三菱ホイスト

No. 855-0212

ホイスト用ブレーキ板変更のお知らせ

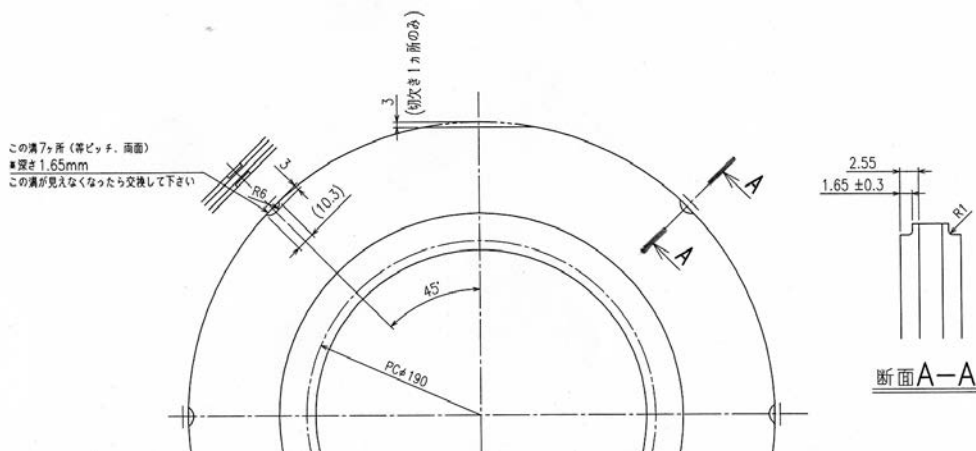
ホイスト用ブレーキ板を変更致します ※部品コード「03G113」 → 変更後「03G124」

完全互換

ブレーキ板取付寸法等の問題は一切ありません。また、新旧部品を混在して使用しても問題ありません。

新ブレーキ板は下図のように寿命が分かり易いよう改良されています。
